Proceso: **LPN-OISOE-001-2018.**
"Construcción del Hospital Regional San Vicente De Paul, San Francisco de Macorís,
Provincia Duarte, República Dominicana".

CIRCULAR NUM. 6

Fecha 28/05/2018

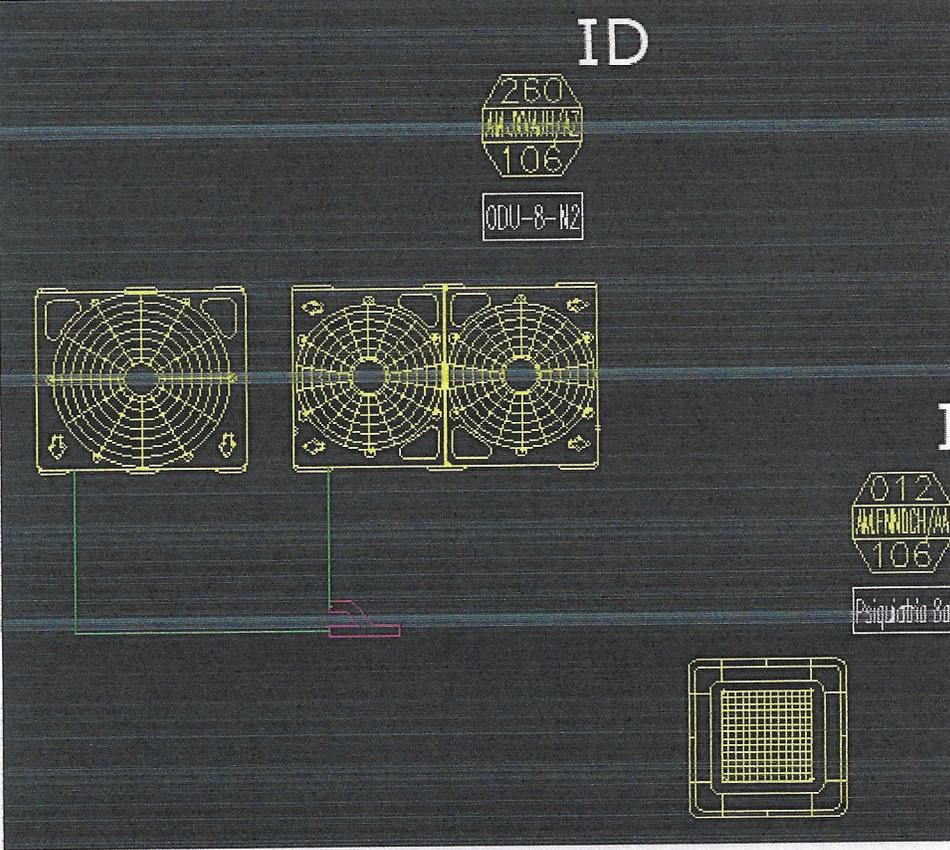
5- necesitamos la leyenda o nomenclatura de los planos mecánicos, pues no están los tamaños y/o tipos de las unidades evaporadoras, ni tampoco las dimensiones de las tuberías.

- Para el caso de las unidades evaporadoras, favor ver las tablas que se encuentran en los planos:

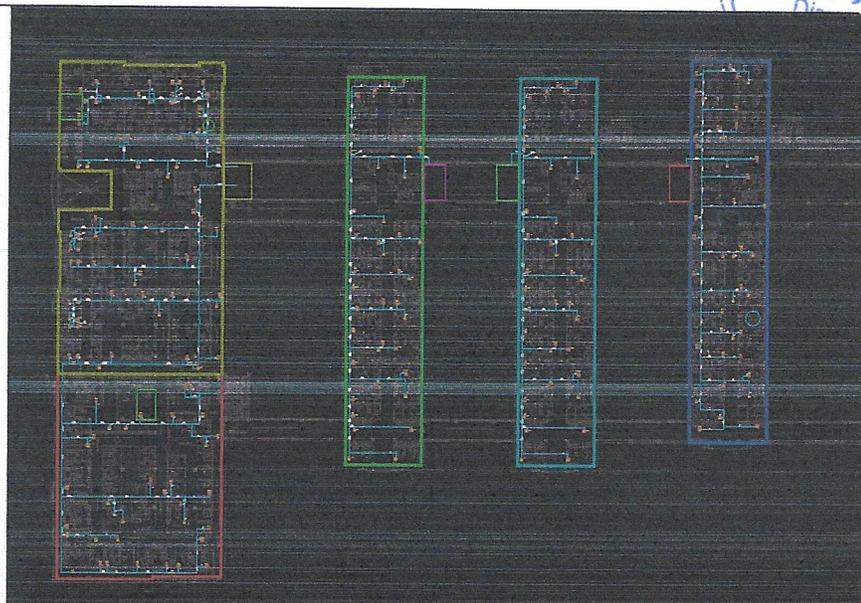
7- Indicar el sistema de presión positiva para las diversas áreas del hospital.

- Referirse a los planos de inyección de aire fresco (deben verse como la imagen a continuación:

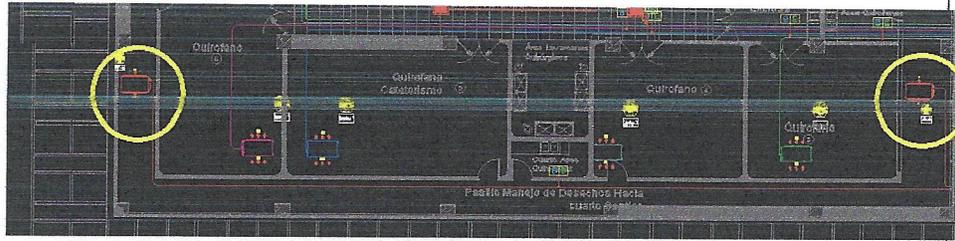
9- Explicar extractores ACE-6 C/DAMPERS.

- Favor indicar en que plano se encuentra esta descripción.
